COLLEGAMENTO AUTOSTRADALE ASTI - CUNEO

LOTTO 6 RODDI - DIGA ENEL

VERIFICA DI ASSOGGETTABILITA' EX ART. 20 D.LGS. 152/06

RELAZIONE DI CONFRONTO TRA PROGETTO DEFINITIVO (DEC VIA) E PROGETTO ESECUTIVO SCHEDE GRAFICHE ILLUSTRATIVE - 1di4

Sezione di raffronto PD - PE

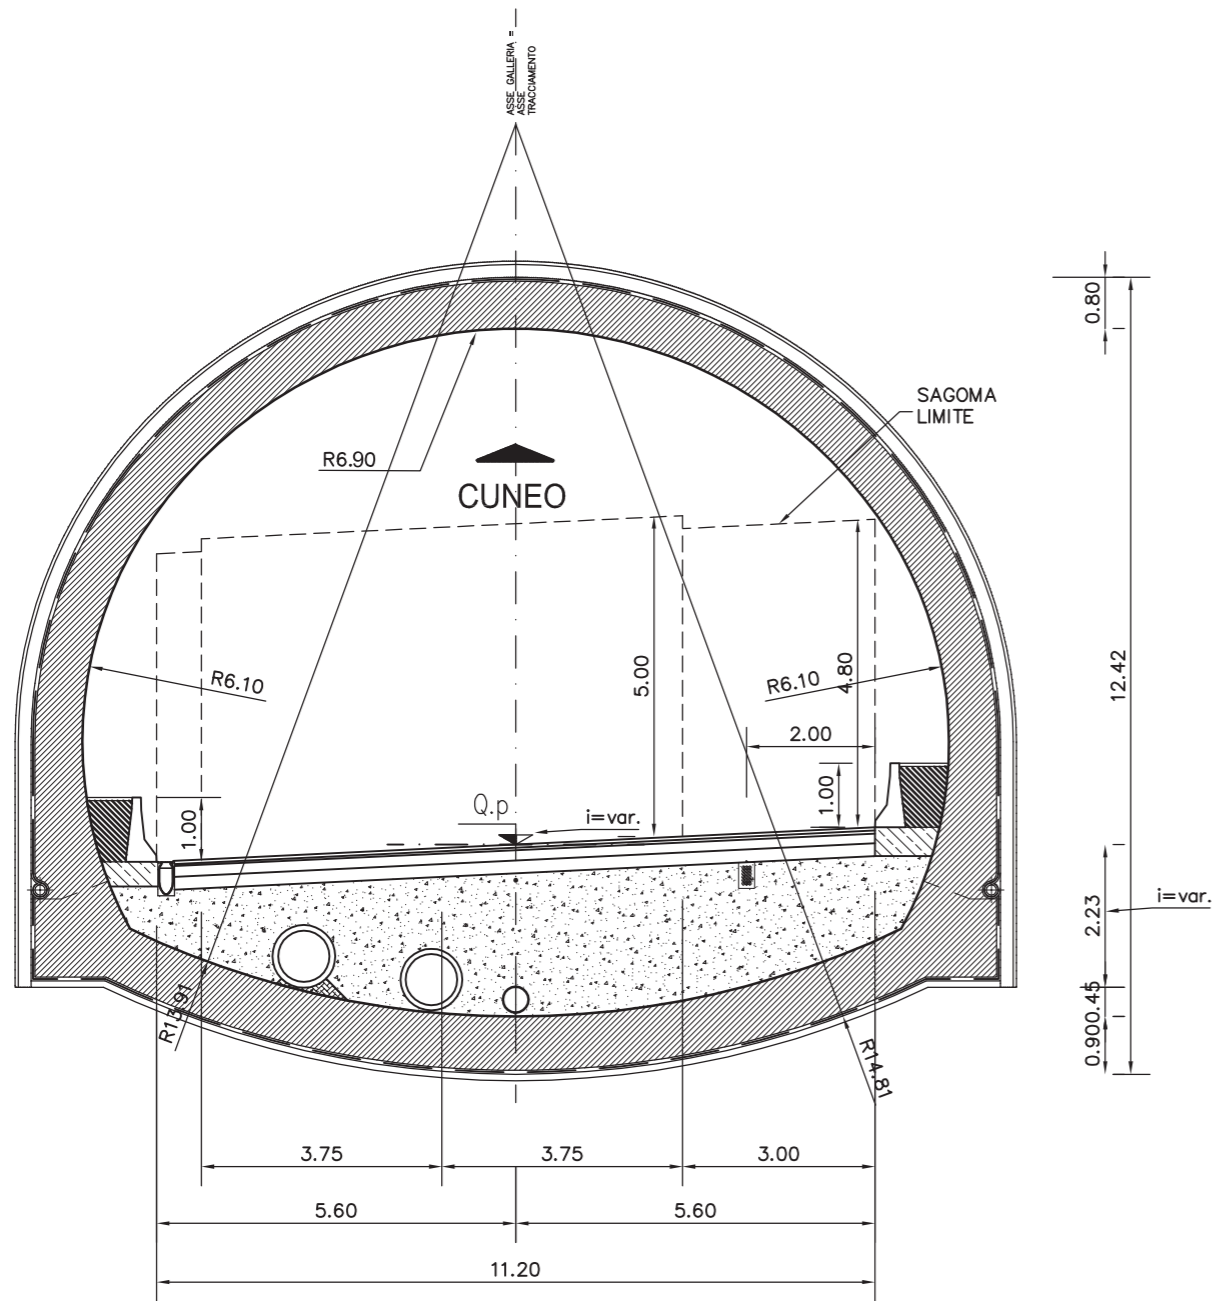
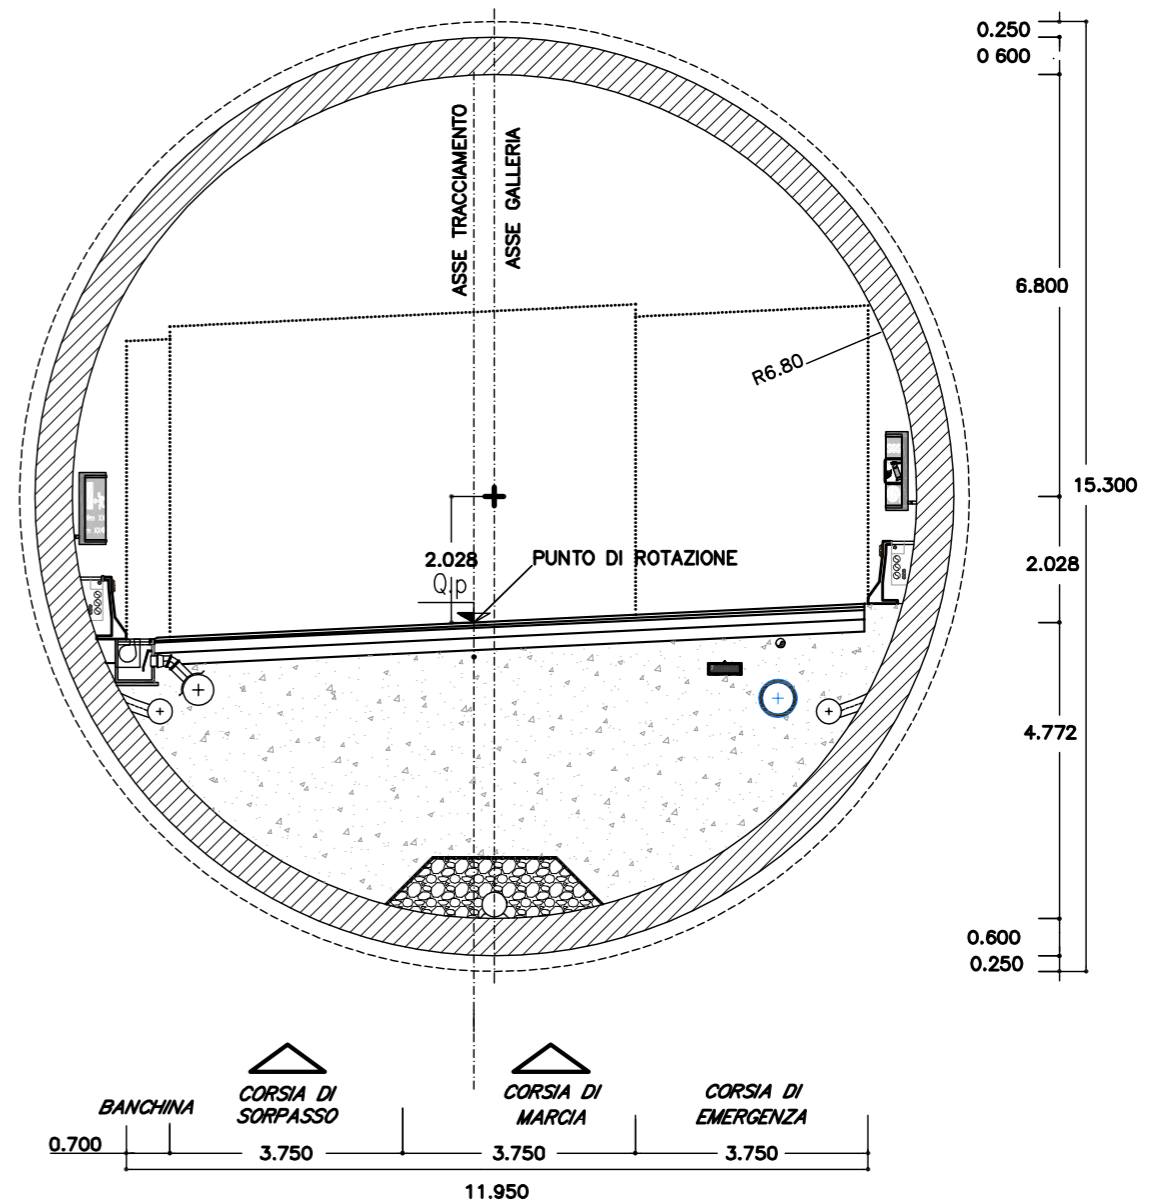
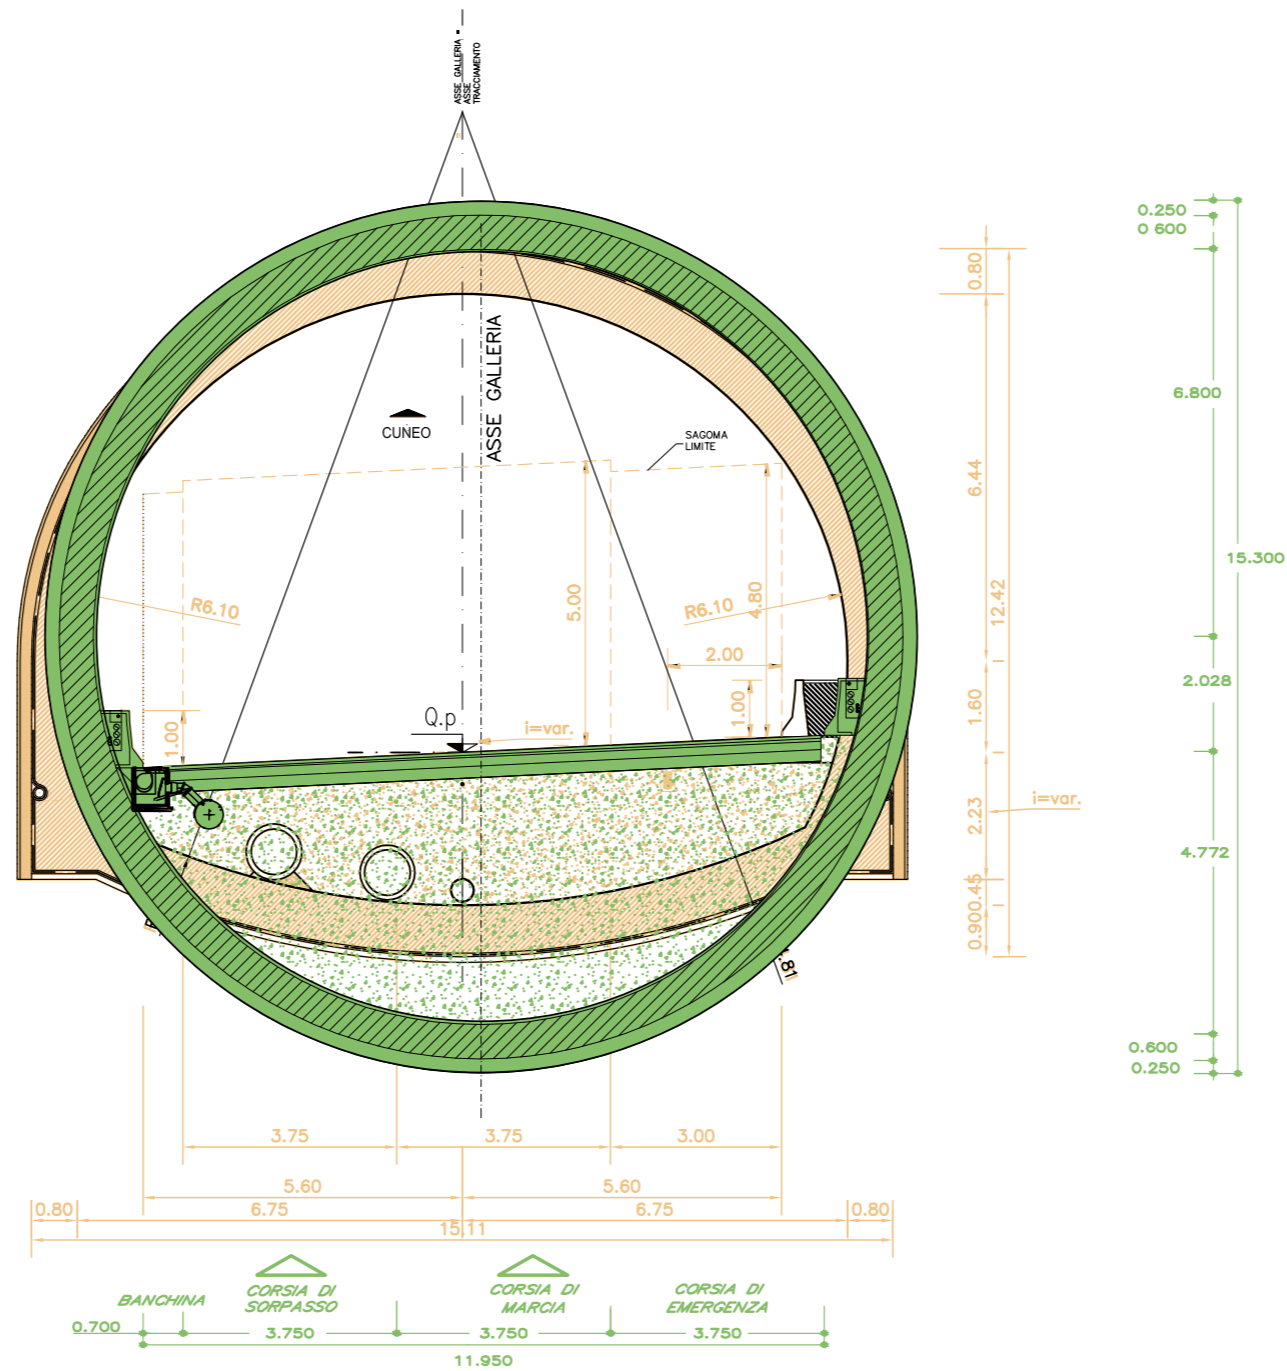
- 3.1.3. *Sezione di scavo da arco (tradizionale) a circolare (anello TBM)*
- 3.1.4. *Allargamento sezione galleria a corsie 3x3,75*
- 3.1.5. *Abbassamento livelletta tratta in sotterraneo*
- 3.1.6. *Sistemazione imbocco lato Asti*
- 3.1.7. *Nuovo cunicolo esplorativo*

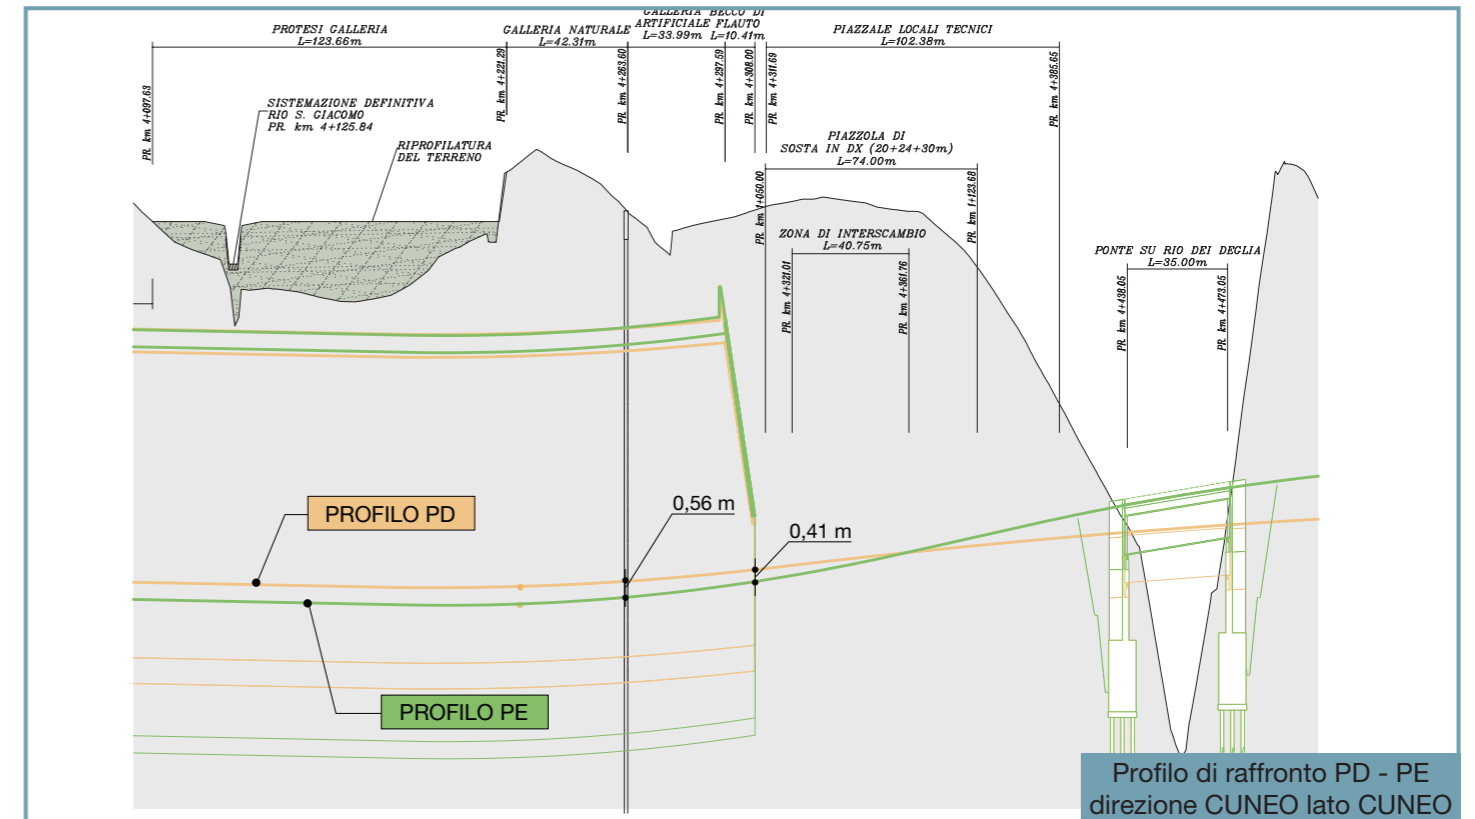
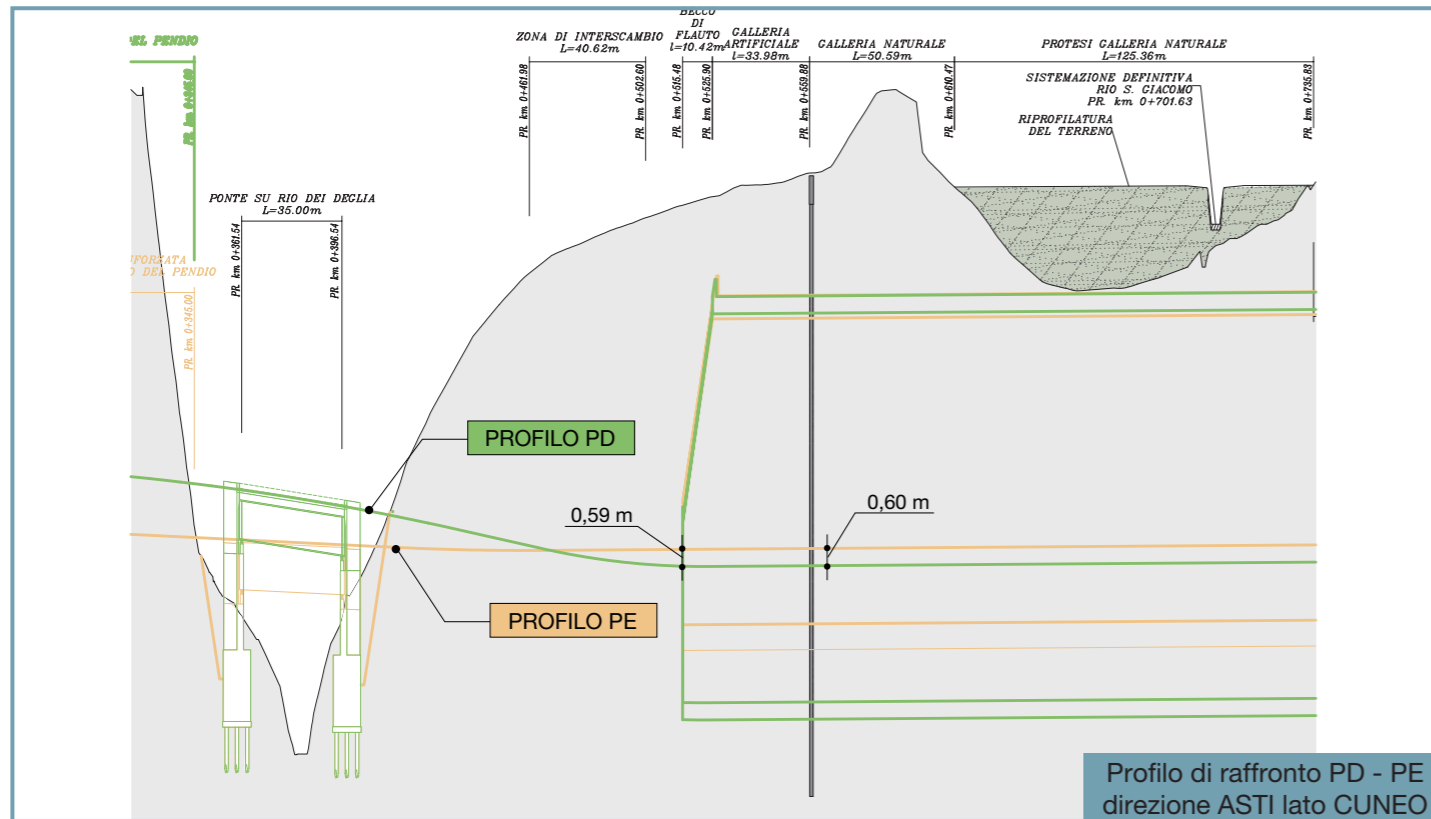
Si tratta di un abbassamento di circa 60 cm, sia per la carreggiata direzione Asti che per la carreggiata direzione Cuneo, che non condiziona in alcun modo la livelletta delle principali opere in esterno. A seguito dell'abbassamento della livelletta è stato aggiunto un tratto di tubazione di 14 m dn300 ed un pozzetto allo sbocco lato AT direzione AT per far fronte alla contro pendenza e corda molle all'imbocco della galleria.

Progetto esecutivo
adeguato al DEC - VIA e a SVCA - MIT
sezioni tipo

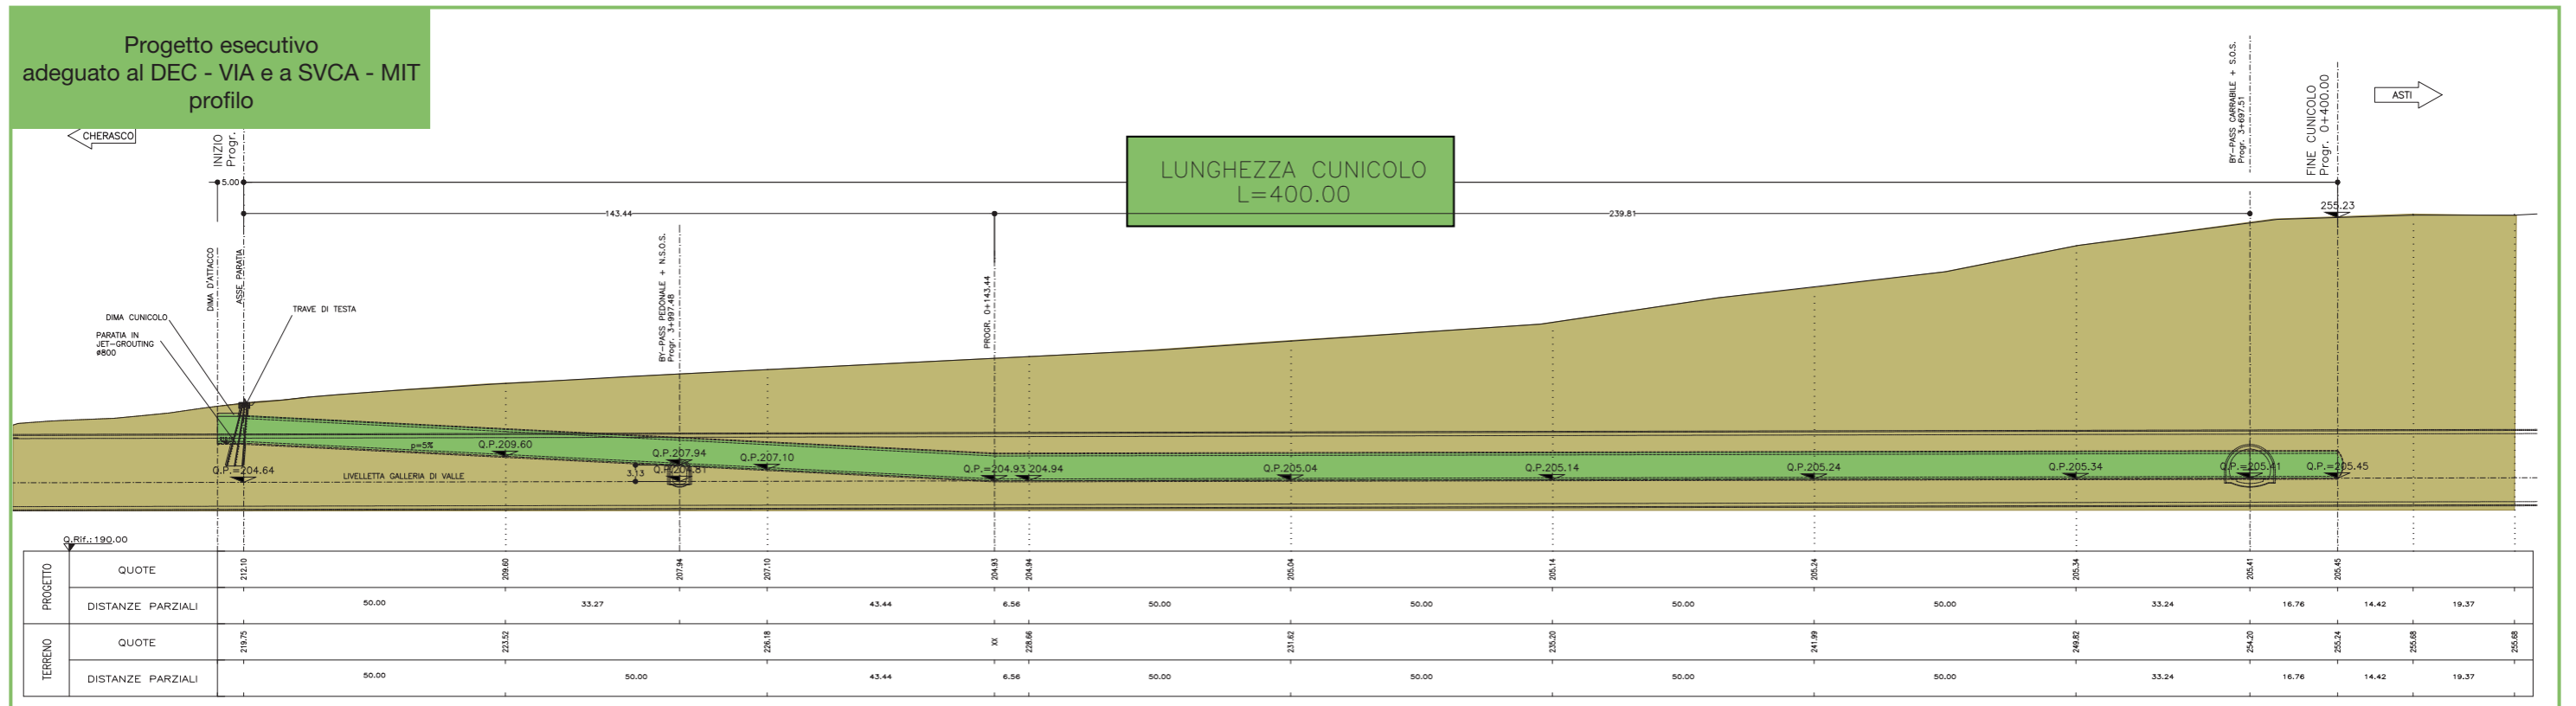
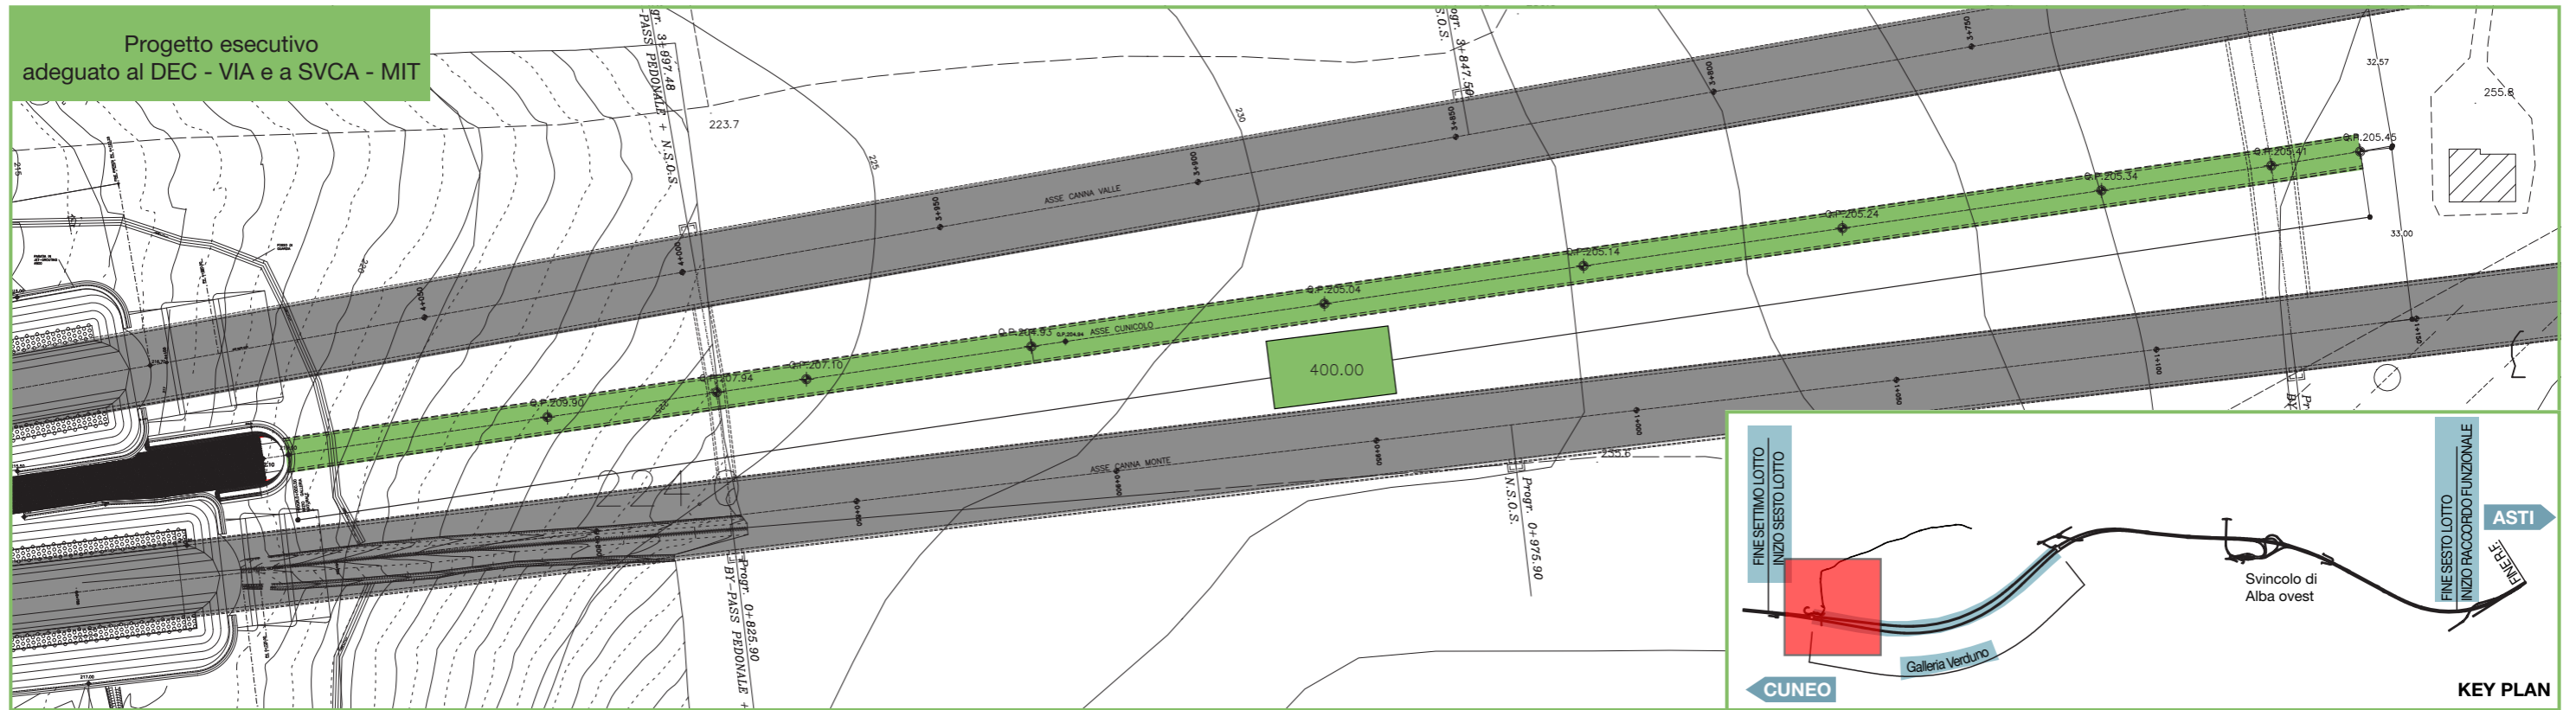
Ai fini di garantire un adeguato ricoprimento all'attacco d'vello scavo in galleria naturale, rispetto al progetto Definitivo, sono state effettuate delle lievi modifiche inerenti la geometria della "protesi" e di conseguenza lievi adattamenti alla morfologia dell'imbocco.
